Znak sprawy: **IK.271.3.2016**

Dotyczy: Postępowania o udzielenie zamówienia publicznego prowadzonego w trybie przetargu nieograniczonego, na podstawie przepisów ustawy z dnia 29 stycznia 2004 r. Prawo zamówień publicznych (tekst jednolity Dz. U. 2015. 2164 ) na wykonanie zamówienia p.n. „**Rozbudowa Gminnej Biblioteki Publicznej w Kadzidle**” ogłoszonego w biuletynie zamówień publicznych.

**DO UCZESTNIKÓW POSTĘPOWANIA**  
**MODYFIKACJA SPECYFIKACJI ISTOTNYCH WARUNKÓW ZAMÓWIENIA**

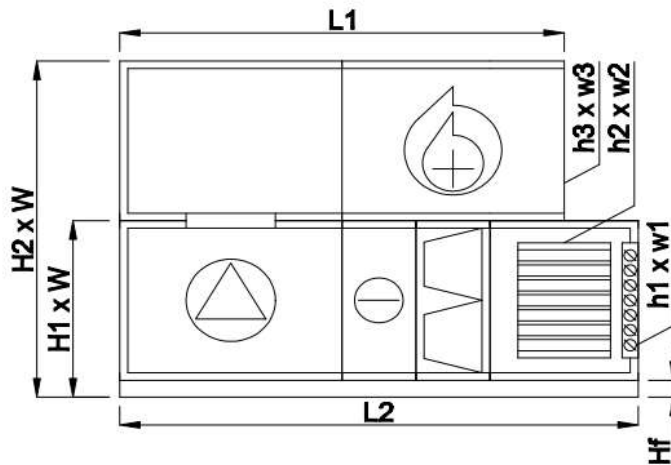
1. Celem doboru centrali wentylacji mechanicznej zastępuje się wskazane w przedmiarze robót i w specyfikacji technicznej wykonania i odbioru robót sanitarnych symbole centrali opisem wymaganych parametrów technicznych zgodnie z załączonym niżej rysunkiem. Inwestor dopuszcza zastosowanie rozwiązań równoważnych technicznie, czyt: co najmniej nie gorszych pod względem parametrów technicznych.

**PARAMETRY OGÓLNE**

Centrala: 1  
Wielkość: 40  
Grubość izolacji: 40  
Nawiew [m<sup>3</sup>/h]: 3 620  
Ciśnienie dyspozycyjne nawiew [Pa]: 200  
Strona inspekcyjna: lewa  
Masa centrali [kg] (+/-10%)\*: 350

**WYMIARY URZĄDZENIA:**

Długość L1	2193 mm
Długość L2	2221 mm
Szerokość W	1168 mm
Wysokość H1	670 mm
Wysokość H2	1250 mm
Wysokość stopki Hf	90 mm
Wymiary króćca h1 x w1	250 x 660 mm
Wymiary króćca h2 x w2	313 x 380 mm
Wymiary króćca h3 x w3	440 x 1028 mm
